Mission régionale d'autorité environnementale

Île-de-France

**Avis délibéré en date du 17 octobre 2018
de la Mission régionale d'autorité environnementale d'Île-de-France
sur le projet de réalisation de la ligne Câble A Téléval (téléphérique) entre les
communes de Créteil et de Villeneuve-Saint-Georges (Val-de-Marne)**

Illustration 1: Extrait du plan de zonage du PLU de Limeil-Brévannes après mise en compatibilité

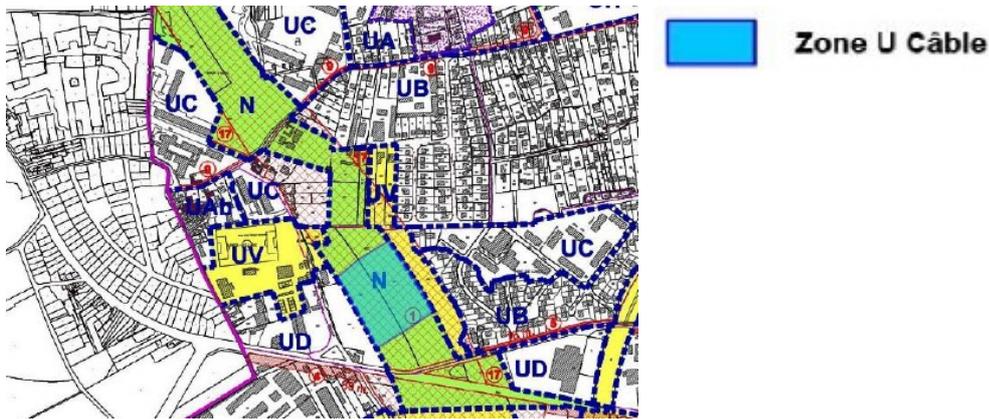
Pour ce qui est du PLU en vigueur, la mise en compatibilité entraîne les adaptations de types a. et b. sur les zones urbaines ou à urbaniser UB, UC, UD, UV et AUE et la zone naturelle N. Il est également prévu la création d'une zone « U Câble » (adaptation de type c.).

Le rapport de présentation est par ailleurs actualisé pour ne plus faire mention de la création d'un parking automobile au terminus du projet de Câble A, envisagée dans des versions antérieures du projet. Une OAP est également actualisée pour tenir compte des évolutions de tracé par rapport à ce qui y est représenté.

À noter, enfin, que le PADD comporte une orientation visant à « protéger et conforter le caractère naturel des coulées vertes de l'ancienne ligne de chemin de fer de Paris-Bastille à Brie-Comte-Robert et de l'actuelle tranchée couverte du TGV, et [à] prendre en compte la synthèse de l'étude de programmation de la Coulée Verte de Créteil à Santeny », et que la procédure prévoit de compléter cette orientation du PADD en indiquant que le « Câble A se construit en synergie avec le parc de la Tégéval » et en décrivant sommairement le projet de Câble A.

Illustration 2: Extrait du plan de zonage du PLU de Valenton après mise en compatibilité

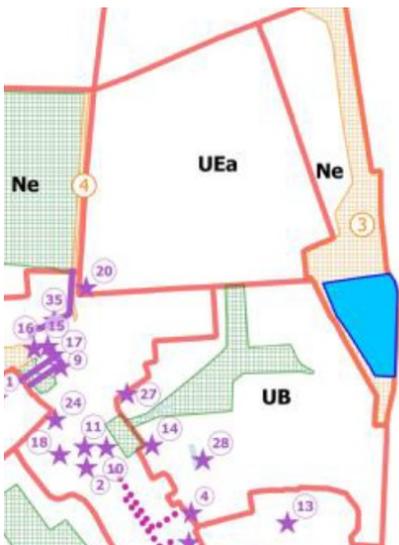
Le PLU de Valenton a été approuvé le 13 décembre 2016 ; la dernière modification (simplifiée) date du 26 juin 2018. La mise en compatibilité de ce PLU engendrera les adaptations de types a. et b. dans les zones urbaines UEa et Uec et dans la zone naturelle dédiée aux équipements Ne. Il est également prévu la création d'une zone « U Câble » (adaptation de type c.).

En outre, le PADD comporte une orientation visant à protéger « la trame verte et bleue communale dans laquelle s'intègre le projet de coulée verte "Tégéval" » et la procédure prévoit de compléter similairement à ce qui est fait pour le cas de Limeil-Brévannes cette orientation du PADD en indiquant que le « Câble A se construit en synergie avec le parc de la Tégéval » et en décrivant sommairement le projet de Câble A.

Illustration 3: Extrait du plan de zonage du PLU de Villeneuve-Saint-Georges après mise en compatibilité

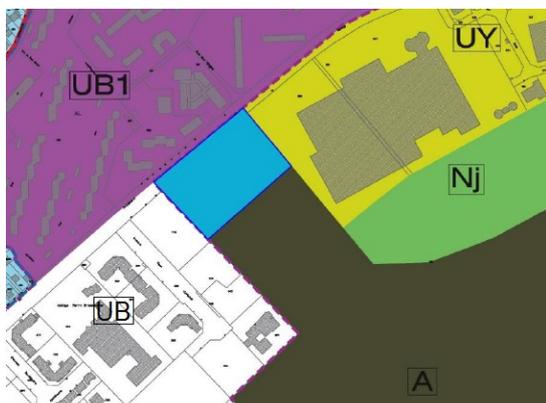
Le PLU de Villeneuve-Saint-Georges a été approuvé le 28 juin 2016. La mise en compatibilité de ce PLU engendrera l'adaptation de types a. et b. dans la zone urbaine UY, et la création d'une zone « U Câble » (adaptation de type c.) par réduction d'une zone agricole.

Le PADD comporte en outre une orientation visant à « lutter contre l'étalement urbain et la topophagie (grignotage des espaces) avec la préservation et valorisation des espaces agricoles et naturels et la promotion des formes urbaines économes en artificialisation et imperméabilisation des sols ». La procédure prévoit de compléter cette orientation en décrivant sommairement le projet de Câble A.

Illustration 4: Extrait du PADD – PLU de Villeneuve-Saint-Georges

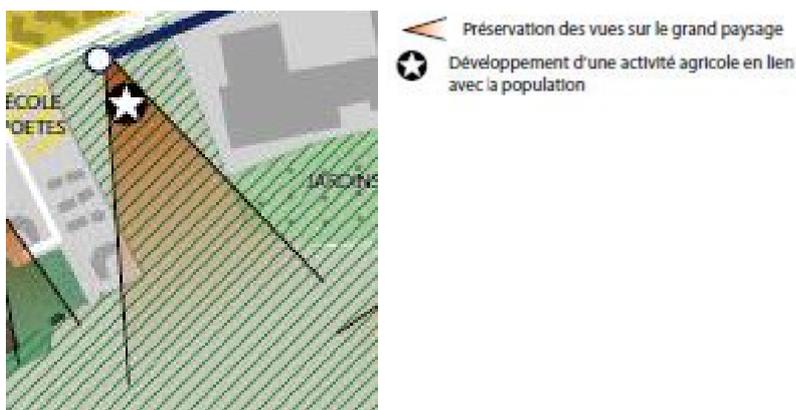
De manière plus ponctuelle, la MRAe note que, dans le PLU en vigueur de Villeneuve-Saint-Georges, il est identifié à travers le PADD un enjeu de préservation des points de vue sur le grand paysage au droit de la station du Câble A. L'absence de règles dans la zone « U Câble » définie à cet endroit est de nature à compromettre cet enjeu.

Illustration 7: Extrait du dossier, pièce E, chapitre V – scénarios étudiés pour le franchissement du faisceau ferré

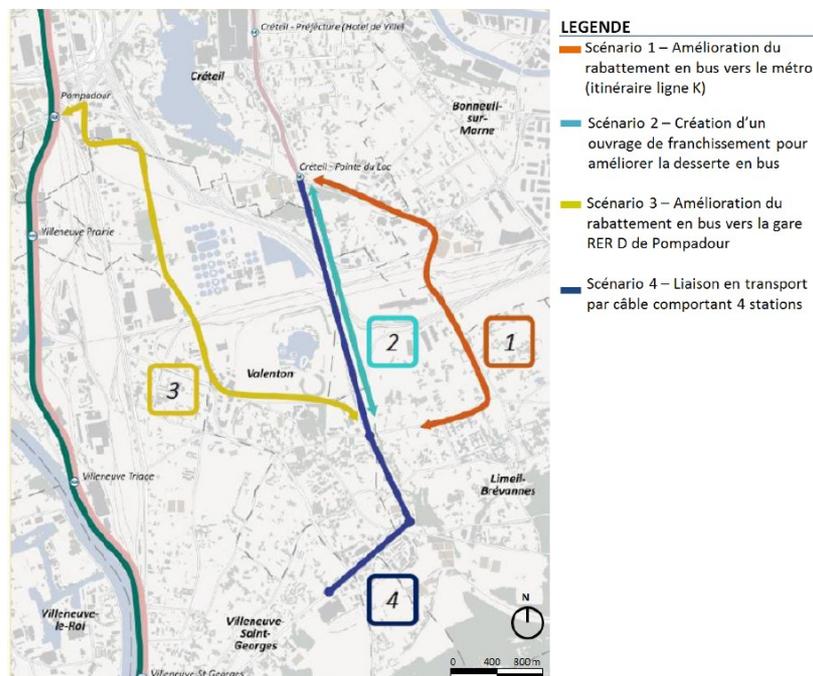
De plus, compte tenu des objectifs du projet, la MRAe considère que l'étude d'impact doit permettre de comparer les incidences environnementales des solutions alternatives. Or, d'une part, les variantes considérées (chapitre V de la pièce E) ont pour seul point commun de franchir le faisceau ferroviaire de Villeneuve-Saint-Georges (alors que le Câble A prévoit une offre plus étendue) et, d'autre part, elles ne sont pas comparées à la lumière de leurs incidences sur l'environnement et sur la santé humaine.

- **d'expliciter le choix des 4 variantes retenues ;**
- **d'approfondir la comparaison de leurs incidences sur l'environnement et la santé humaine.**
